改善箇所説明図

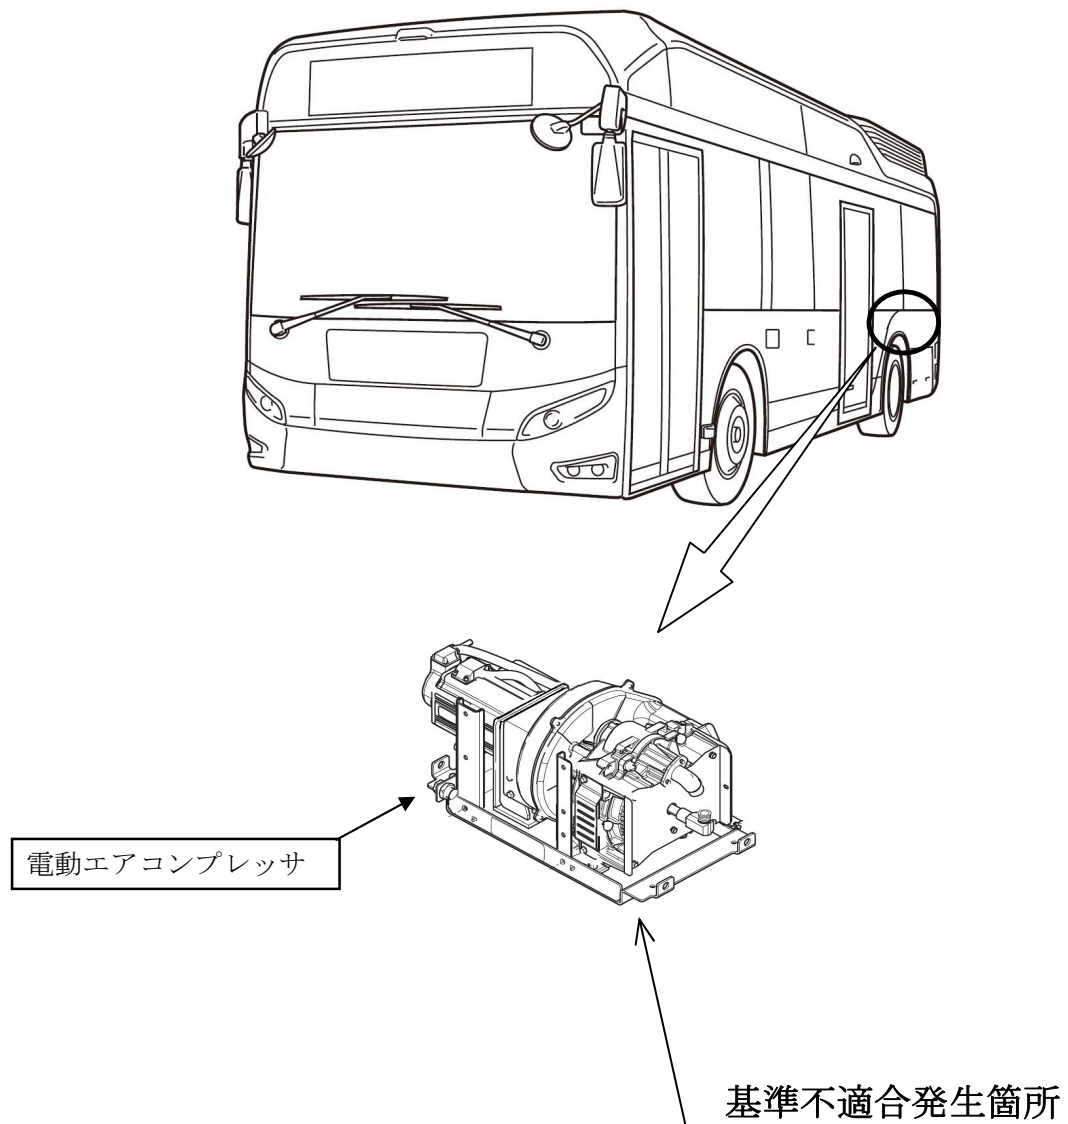
注：□ は交換する部品を示す。

ブレーキ用エアタンクにエアを供給する電動エアコンプレッサにおいて、内部ベアリングの耐熱性の検討が不十分なため、ベアリングが焼付いてコンプレッサの回転数が低下し、エア圧が低下することがある。そのため、警告灯の点灯および警告音が吹鳴し、そのまま使用を続けるとパーキングブレーキが解除できず、走行不能となるおそれがある。

全車両、電動エアコンプレッサを対策品に交換する。

識別：改善済車両にはシリアルナンバープレート左中央部に黒色ペイントを塗布する。
